景德镇诚隆通贸易有限公司
昌江区荷塘乡烟爆存储建设项目

安全验收评价报告
(终稿)

景德镇诚隆通贸易有限公司 昌江区荷塘乡烟爆存储建设项目 安全设施竣工验收评审意见

关于景德镇诚隆通贸易有限公司昌江区荷塘乡烟爆存储建设项目安全设施竣工验收评审意见的修改情况

安全验收评价报告存在问题

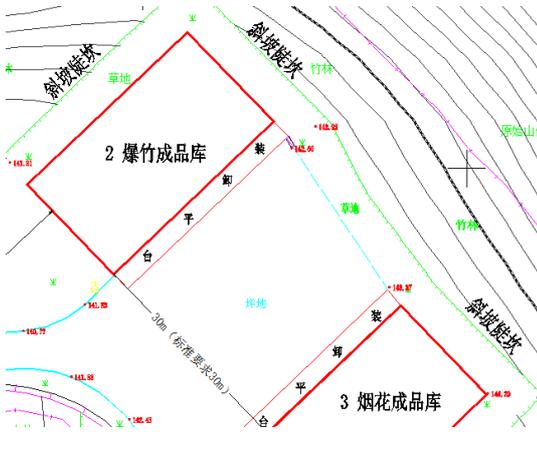
1. 完善评价依据：增加《安全验收评价导则》（AQ8003-2007）和《烟花爆竹 组合烟花》（GB19593-2015）。

2. 《表 2.7-1 项目仓库内部距离情况一览表》中应删除 2 号、3 号仓库到 1 号办公室距离信息，在《表 2.7-2 成品库外部距离情况一览表》中应补充 2 号、3 号仓库到 1 号办公室距离信息。

3. 报告中应补充《景德镇诚隆通贸易有限公司昌江区荷塘乡烟爆存储建设项目安全设施设计》中安全措施落实情况。

序号	专家组意见	本项目《安全现状评价报告》相关评价的修改或落实情况
1	完善评价依据：增加《安全验收评价导则》（AQ8003-2007）和《烟花爆竹 组合烟花》（GB19593-2015）；	第“1.3.2”章节已增加《安全验收评价导则》（AQ8003-2007）和《烟花爆竹 组合烟花》（GB19593-2015）；
2	《表 2.7-1 项目仓库内部距离情况一览表》中应删除2号、3号仓库到1号办公室距离信息，在《表 2.7-2 成品库外部距离情况一览表》中应补充2号、3号仓库到1号办公室距离信息；	《表 2.7-1 项目仓库内部距离情况一览表》中已删除2号、3号仓库到1号办公室距离信息，并在《表 2.7-2 成品库外部距离情况一览表》中应补充2号、3号仓库到1号办公室距离信息；
3	报告中应补充《景德镇诚隆通贸易有限公司昌江区荷塘乡烟爆存储建设项目安全设施设计》中安全措施落实情况。	报告中第“5.9.2”章节已补充《景德镇诚隆通贸易有限公司昌江区荷塘乡烟爆存储建设项目安全设施设计》中安全措施的落实情况。
